TECHNISCHE MITTEILUNG VTM 306-35

G 102	CLUB ASTIR III	ab Werk-Nr. 5501 (mit Zusatz "C")
	CLUB ASTIR IIIb	ab Werk-Nr. 5501 (mit Zusatz "Cb")
	STANDARD ASTIR III	ab Werk-Nr. 5502 (mit Zusatz "S").

ATA - Code: 27-00 Flugsteuerung

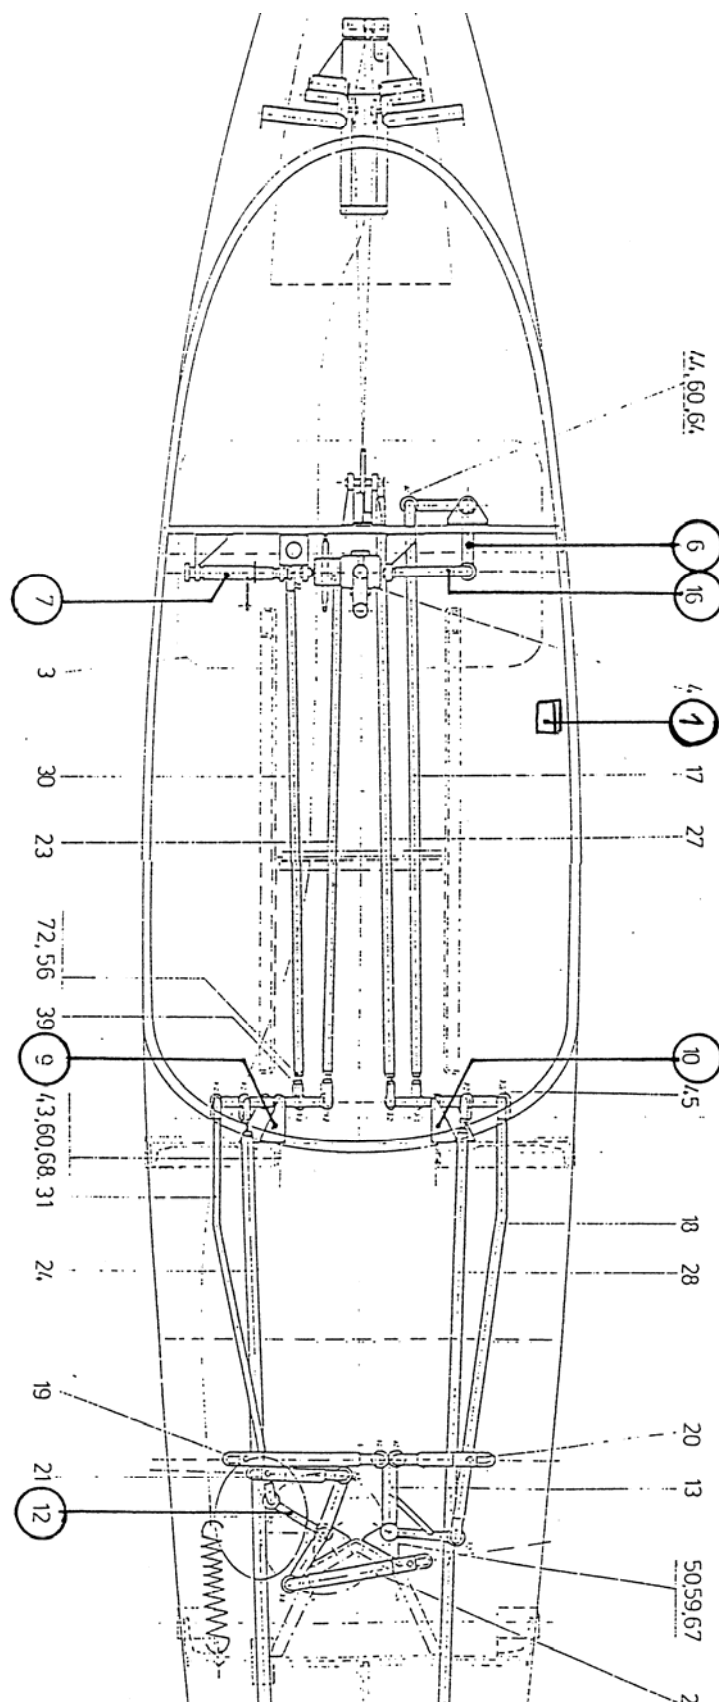
1.8.1 a) Folgende geschweißte Bauteile der Steuerung sind auf Rissbildung bzw. bleibende Verformung zu untersuchen (Laufende Nr. siehe Zeichnung auf Seite 5):

- QR-Hebel I	102C3-4225	(Lfd. Nr. 6)
- QR-Stange I	102C3-4351	(Lfd. Nr. 16)
- BK-TR-Einheit	102C3-4230	(Lfd. Nr. 7)
- Umlenkung	102C3-4261/ 4262	(Lfd. Nr. 9, 10)
- BK-Hebel III	102C3-4266	(Lfd. Nr. 12)
- Fw-Hebel	102S3-5214	(nur G 102 STANDARD III) (Lfd. Nr. 1)

b) Die Sichtprüfung kann mit Hilfe einer Lupe (mindestens 10-fach) im eingebauten Zustand durchgeführt werden. Im Zweifelsfall sind die betroffenen Teile auszubauen und zu untersuchen.

c) Werden bei dieser Überprüfung **keine Risse bzw. bleibende Verformung** festgestellt, ist die Überprüfung regelmäßig (siehe wiederkehrende Maßnahmen, WHB) zu wiederholen.

d) Werden bei dieser Überprüfung **Risse bzw. bleibende Verformung** festgestellt, so ist das betroffene Schweißteil **vor dem nächsten Flug** durch Ersatzteil auszutauschen.

Wichtiger Hinweis: Eine Reparatur gerissener bzw. verformter Steuerungsteile ist nicht zulässig !
